Zlepšení kvality vod horního povodí řeky Moravy - II. fáze

změnový list č.		Datum předložení	21. 09. 2015
Ev.č.	ZL- 018-S-Z-SO 3.004	Datum schválení	29. 09. 2015
Objednatel	Vodohospodářská zařízení Šumperk, a.s., Jílová 6, 787 01 Šumperk		
Správce stavby	Sdružení API-VRV, vedoucí partner API spol. s r.o., Palackého 12, 150 56 Praha 5		
Zhotovitel	IMOS Brno, a.s., Olomoucká 174, 627 00 Brno		
Změnový list předkládá:	zhotovitel		
Charakter změny:	Práce neobsažené v ZDS xx)		Oprava položek dle skutečnosti
Stavba / objekt / úsek:	3. Město Zábřeh / SO 3.004 - LOKALITA UL. 28. ŘÍJNA		
Specifikace změny: Při provádění protlaku technologií šnekového vrtání pro uložení ocelové chráničky DN500 došlo pode dnem křížené zatrubněné vodoteče k zastavení pilotního vrtu o pevnou překážku, která brání provedení pilotního vrtu pro technologii šnekového vrtání. Zhotovitel proto navrhuje provést protlak pod zatrubněnou vodotečí hornickým způsobem, který umožní odstranění pevné překážky a následné uložení ocelové chráničky DN 800 v délce cca. 6 m.

Iniciační dopis ID-018-S-Z-SO 3.004 - Změna technologie provádění protlaku na stoce 04.1.5.2.1

Změna způsobu provádění protlaku stoky 04.1-5-2-1 v úseku me

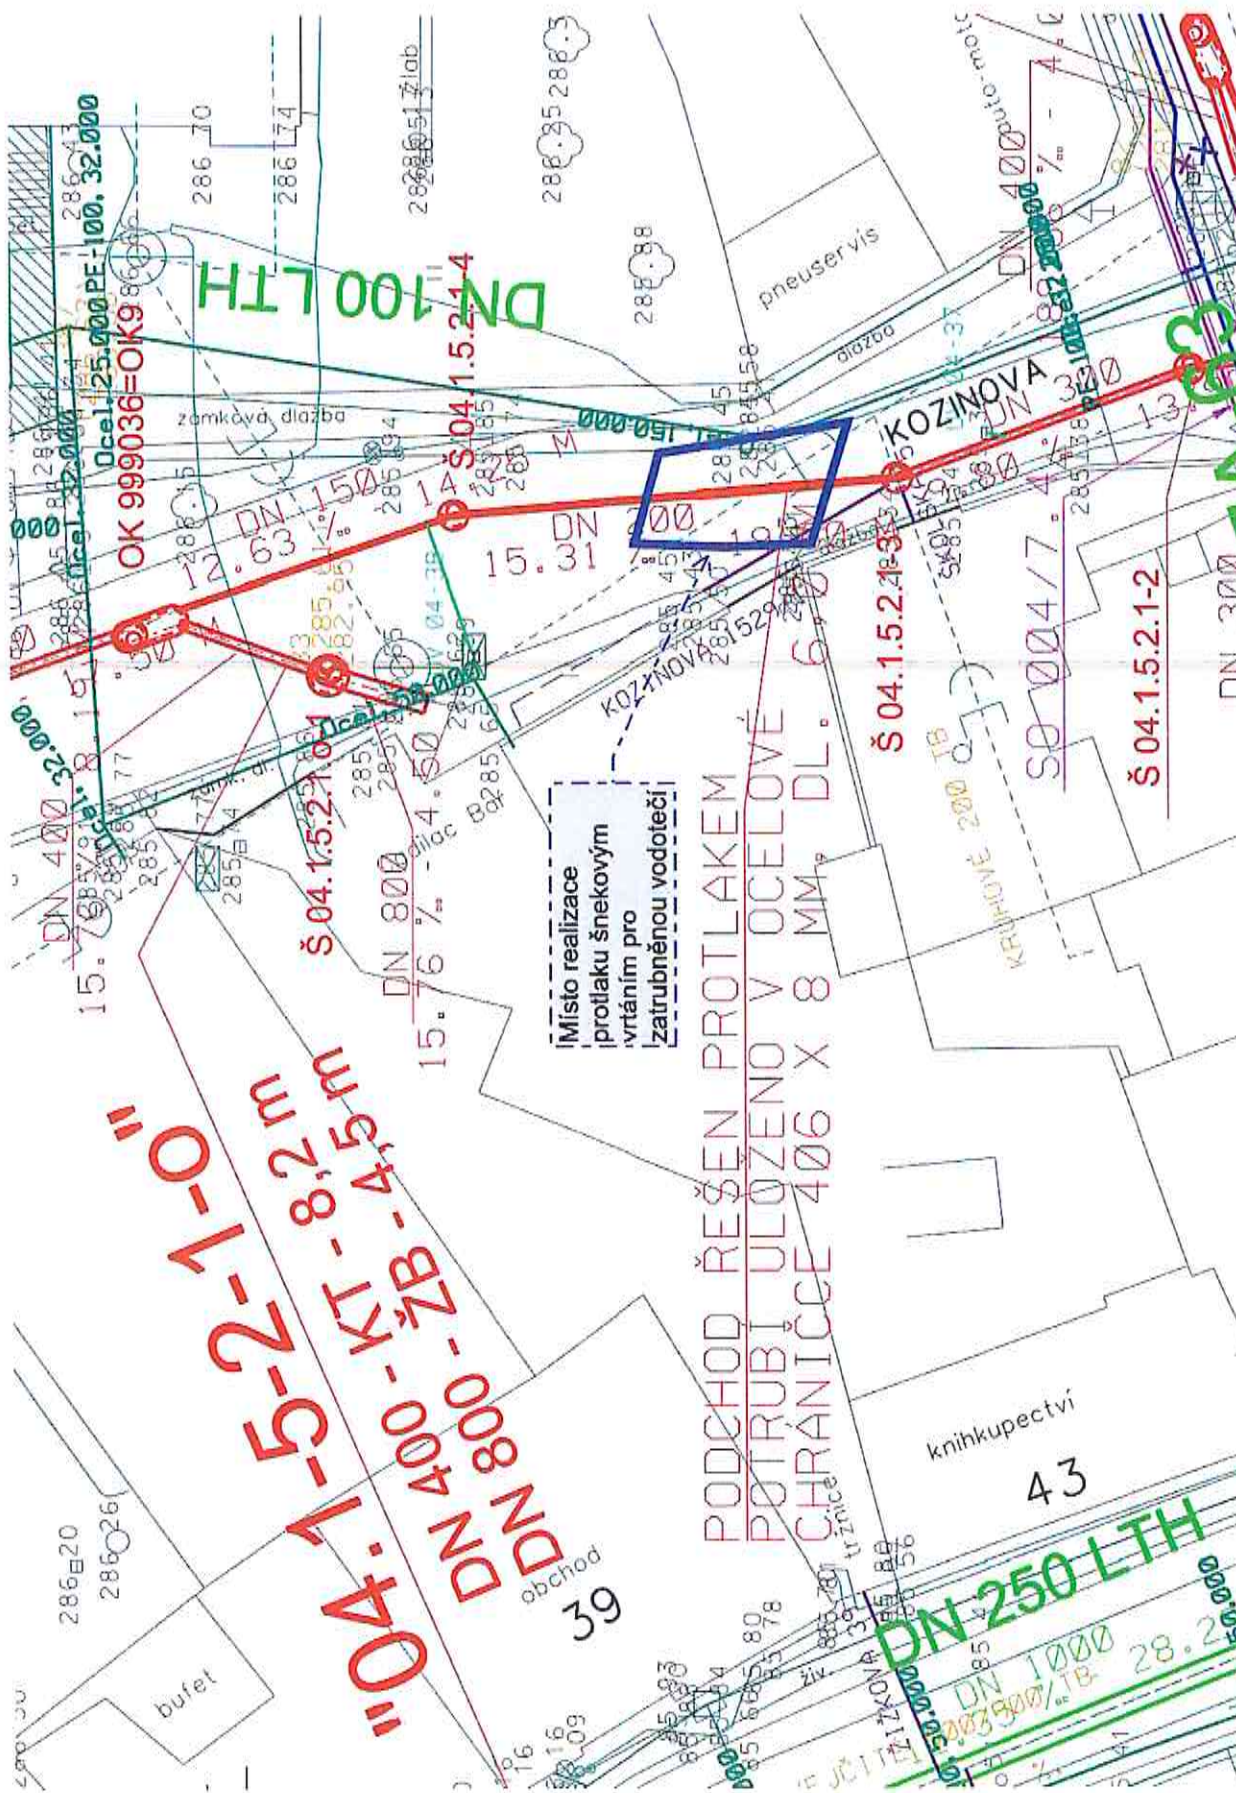
Aktuální stav: Při provádění protlaku technologií šnekového vrtání pro uložení ocelové chráničky DN 300 došlo pode dnem křížené zatrubněné vodoteče k zastavení pilotního vrtu o pevnou překážku, která brání provedení pilotního vrtu pro technologii šnekového vrtání.

Návrh řešení: Provedení protlaku pod zatrubněnou vodotečí hornickým způsobem, který umožní odstranění pevné překážky a následné uložení ocelové chráničky DN 800 v délce cca. 6 m.

Žádáme zodpovědného projektanta a provozovatele o vyjádření k nastalým nepředpokladatelným skutečnostem a navrhovanému řešení.

Projektant s návrhem zhotovitele souhlasí, neboť konkrétní situaci nebylo možno předvídat. Bez provedení protlaku hornickým způsobem nelze stoku 04.5.2.1 dokončit.

Za generálního projektanta s návrhem zhotovitele souhlasíme, neboť konkrétní situaci nebylo možno předvídat. Bez provedení protlaku hornickým způsobem nelze stoku 04.5.2.1 dokončit.

- S navrženým řešením souhlasíme.
